Informe Consolidado de Solicitud de Aclaraciones, Rectificaciones y/o Ampliaciones a la Declaración de Impacto Ambiental del Proyecto "Proyecto Inmobiliario Condominio tipo A- Loteo Construcción Simultanea, Los Naranjos"

Nombre del Titular : Serey y Otros Asociados Limitada
Nombre del Representante Legal : Cristian Esteban Serey Gaggero
Dirección : Serrano 73, oficina 901, Santiago

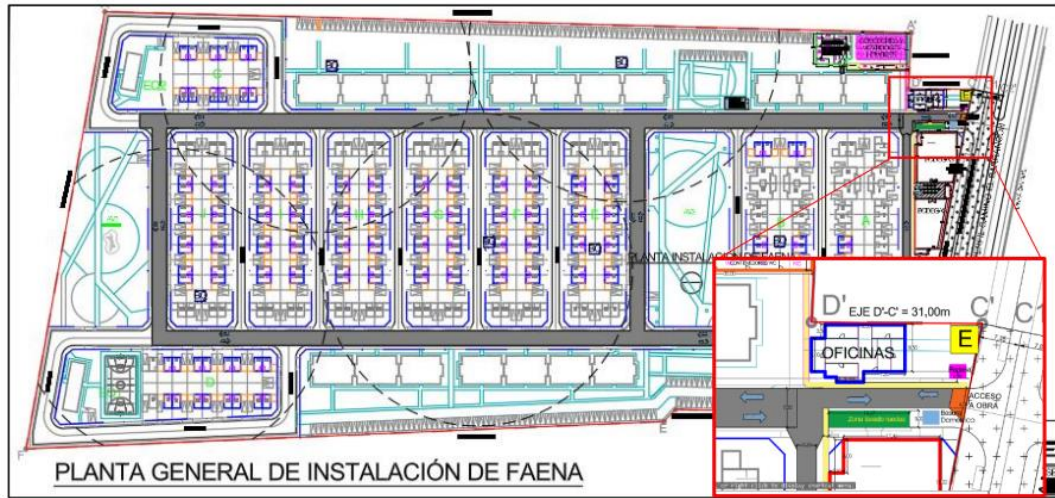
- 1.4. Con respecto a la respuesta 1.10 de la Adenda, en la que el Titular informa que: *“Según lo indicado en el Estudio de Mecánica de Suelos, adjunto en Anexo 11 de la Adenda, no se detectó napa freática a una profundidad de 3.0 metros. Adicionalmente se establece que el ancho mínimo de fundaciones será de 0.5 m para cimiento continuo y zapatas aisladas. La profundidad mínima de fundación medida desde la superficie de terreno será de 1.50 m a condición de quedar apoyado en estrato H-3 de la modelación estratigráfica correspondiente a gravas arena limosas”*, se hace presente que el estudio de mecánica de suelos tiene como objetivo la determinación de resistencia del terreno, capacidad de carga, composición estratigráfica, entre otras. En este sentido, el estudio por sí solo no representa un antecedente técnico suficiente para determinar la no afectación del recurso hídrico, específicamente de aguas subterráneas. En línea con lo anterior, se solicita ampliar los antecedentes e identificar el nivel freático, en el periodo ambientalmente más desfavorable (en el que el nivel freático es más somero). Para ello se sugiere determinarlo a partir de información histórica de la red hidrométrica de la DGA, o bien, si existe información suficiente, a partir del Monitoreo de Extracciones Efectivas (MEE) de la DGA. El Titular puede optar por gráficos u otro material de apoyo para fundamentar su respuesta. Con lo anterior, se reitera la observación 1.10.1 en el sentido de comparar la profundidad de la napa y la profundidad máxima del sello de fundación que considera el Proyecto.

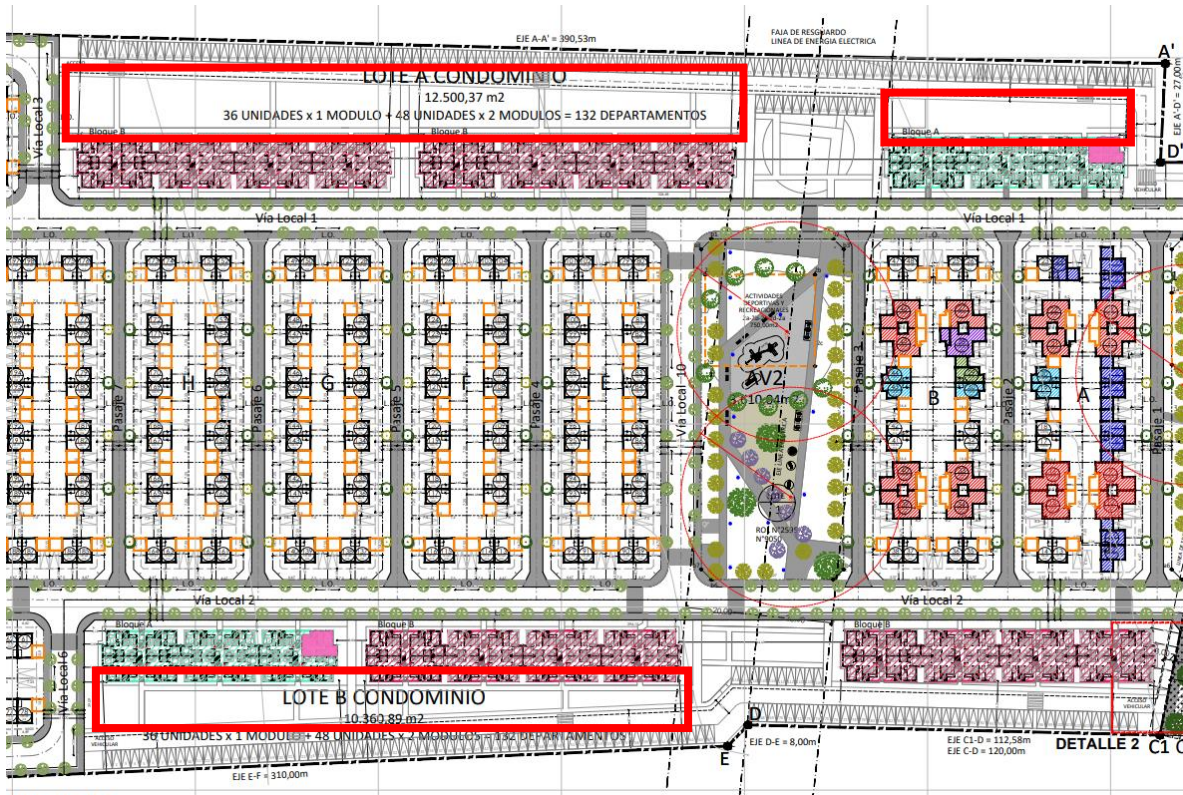
1.12. Se solicita al Titular atender la observación de la Ilustre Municipalidad de San Bernardo, que mediante Ord. N° 2311, con fecha 24 de abril de 2025 señaló *“En la memoria técnica del proyecto de pavimentación y en la memoria de aguas lluvias se omite información relevante con respecto a dónde o cómo se dispondrán finalmente las aguas lluvias recolectadas por la red de sumideros y colectores. Esto es especialmente crítico dado que en el sector no existe colector público de aguas lluvias, además, no se menciona si se proyecta la construcción de pozos drenantes, zanjas de infiltración u otra solución alternativa. Se enfatiza que en sectores sin red pública dicha solución es obligatoria, según lo establecido en el Manual de Soluciones Alternativas para Aguas Lluvias en Sectores Urbanos de MINVU.”*. Por lo tanto, se solicita al Titular aclarar la solución de descarga final del sistema de aguas lluvias, especificar si se construirán pozos de infiltración detallando sus características técnicas, incorporar ensayos de infiltración o antecedentes geotécnicos del terreno, actualizar planimetría y cálculos para reflejar la solución

definitiva del sistema, e incluir análisis de rebalse y escurrimiento superficial para escenarios de saturación, considerando incorporar soluciones alternativas aprobadas por SERVIU y conforme al Manual de Aguas Lluvias y criterios de sustentabilidad hidráulica.
